EZ/25/2025/RL

dot. postępowania o udzielenia zamówienia publicznego prowadzonego w trybie podstawowym na podstawie art. 275 pkt 1 ustawy z dnia 11 września 2019r. Prawo zamówień publicznych (tekst jednolity: Dz. U. z 2024, poz. 1320). Przedmiotem zamówienia jest „Zakup i dostawa 50 sztuk zestawów komputerowych na potrzeby Wojewódzkiego Szpitala Zespolonego w Kielcach”

ODPOWIEDZI NA PYTANIA

Rys. 1 przykładowy kod zabezpieczony przez producenta systemu Microsoft Windows 11 (takie same naklejki mają Windows 10) z wymazanym, znajdującym się przed i za szarą naklejką kodem licencyjnym

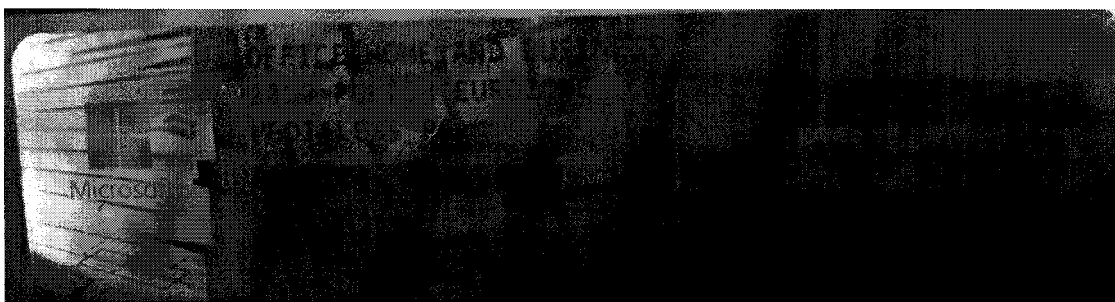
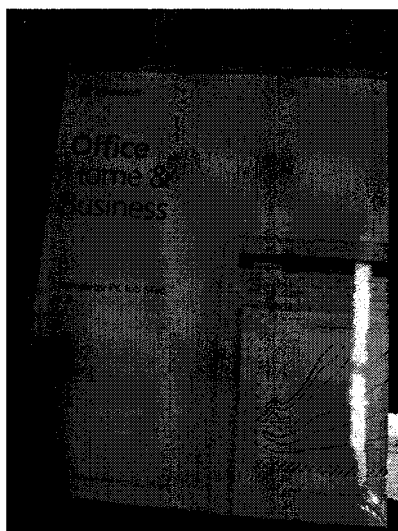
Czy dla wszystkich licencji oprogramowania systemowego, Zamawiający w celu uniknięcia potencjalnego oferowania przez Wykonawców nielegalnych systemów operacyjnych w wersji OEM (w tym używanych i wcześniej aktywowanych systemów operacyjnych) zgodzi się na dodanie do swz bądź projektu umowy następującego zapisu:

„Wykonawca zobowiązany jest do dostarczenia fabrycznie nowego systemu operacyjnego nieużywanego oraz nie aktywowanego nigdy wcześniej na innym urządzeniu oraz pochodzącego z legalnego źródła sprzedaży. W przypadku systemu operacyjnego naklejka hologramowa winna być zabezpieczona przed możliwością odczytania klucza za pomocą zabezpieczeń stosowanych przez producenta”?

Poniższe zdjęcie obrazuje obecnie stosowane zabezpieczenia producenta firmy Microsoft (klucz systemu jest zabezpieczony naklejką hologramową przez producenta. Po jej zdrapaniu uzyskujemy dostęp do oryginalnego klucza):

Odpowiedź: Zamawiający wymaga legalnego oprogramowania, zgodnie z § 3 ust. 2 wzoru umowy załącznik nr 3 do SWZ.

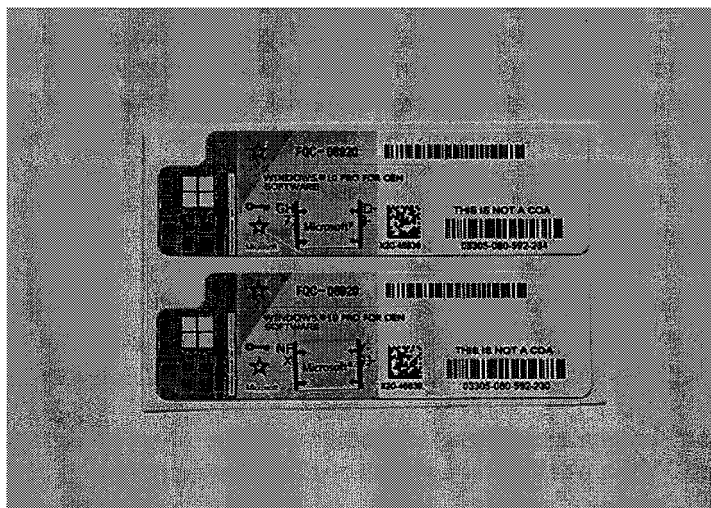
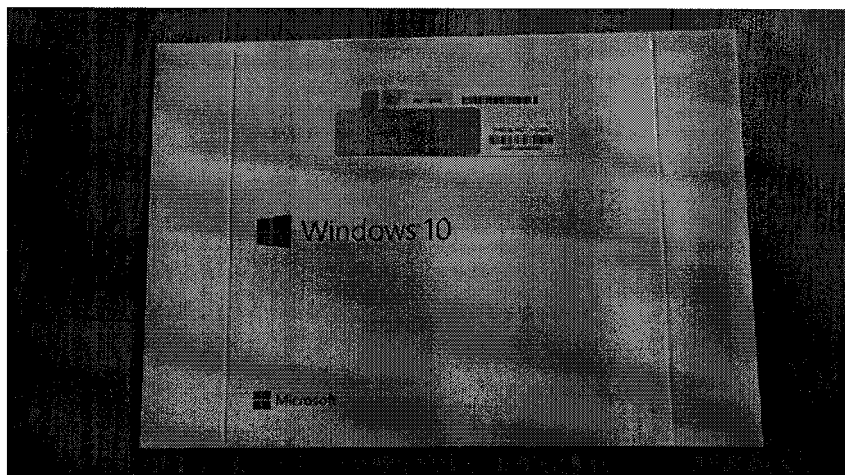
Czy Zamawiający, w przypadku oprogramowania OEM (Original Equipment Manufacturer) będzie wymagał dostarczenia pełnego pakietu OEM, tj koperty z nadrukiem, nośnikiem DVD z obrazem systemu oraz hologramem, zgodnej z poniższym przykładowym zdjęciem?

Dodatkowo w wielu przypadkach dostawy te są realizowane w oparciu o stickery o poniższym wyglądzie:

Natomiast ten wzór naklejki COA w przypadku oprogramowania Windows na naszym rynku nie jest w sprzedaży od co najmniej trzech lat – więc jest rzeczą oczywistą, że te stickery, mimo, że są do złudzenia podobne do oryginalnych, nie są przeznaczone na nasz rynek a co za tym idzie Zamawiający odbierając taką dostawę naraża się na zablokowanie tych kluczy w perspektywie kilku miesięcy i problemy natury prawnej.

Odpowiedź: Nie. Zamawiający nie wymaga dostarczenia pełnego pakietu OEM, tj. koperty z nadrukiem, nośnikiem DVD z obrazem systemu oraz hologramem.
